改善箇所説明図

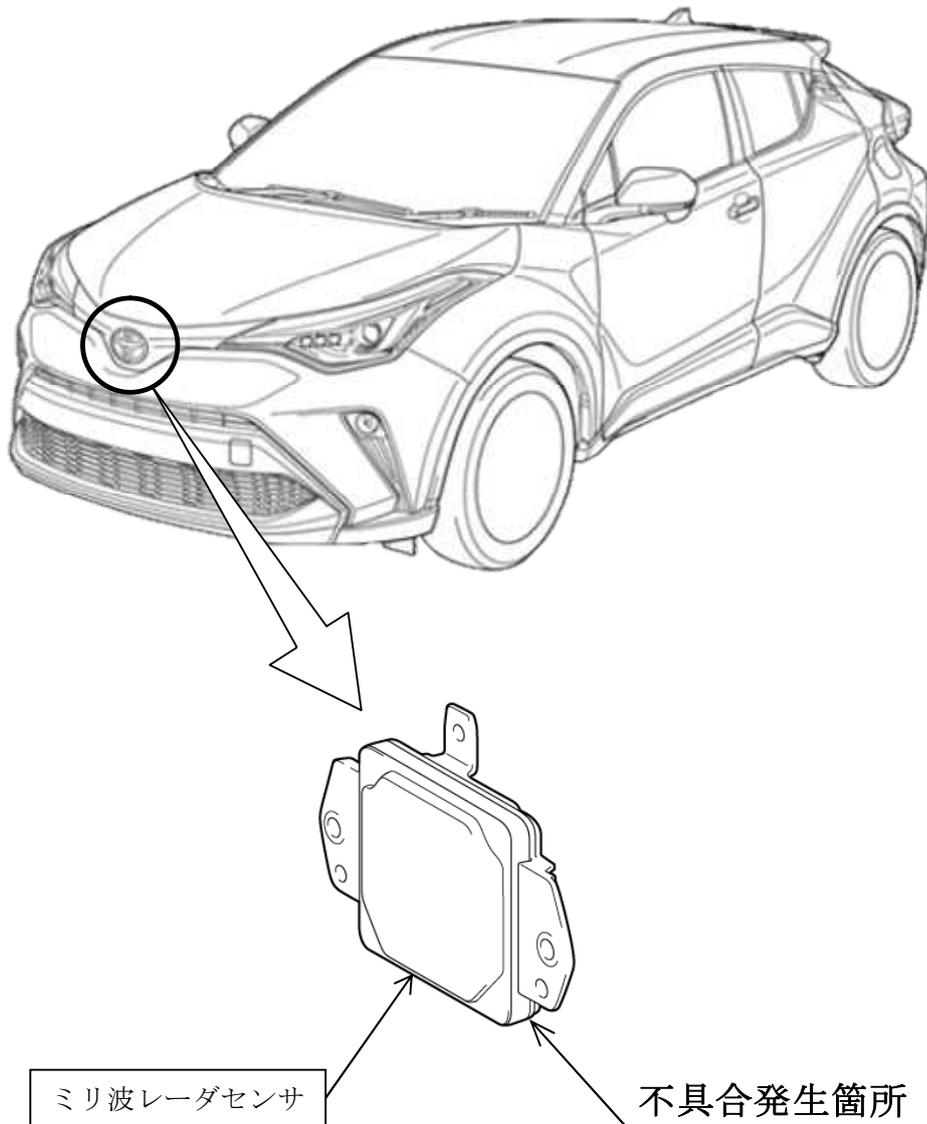
衝突回避支援システムにおいて、ミリ波レーダセンサのプログラムが不適切なため、当該センサの初期設定に時間が掛かり、正常に完了せず未完了状態を検出できていないものがある。そのため、前方車両を確認できず、衝突回避支援システムが作動しないおそれがある。

全車両、ミリ波レーダセンサの初期設定の状態を点検し、未完了の場合はミリ波レーダセンサの初期設定を行う。
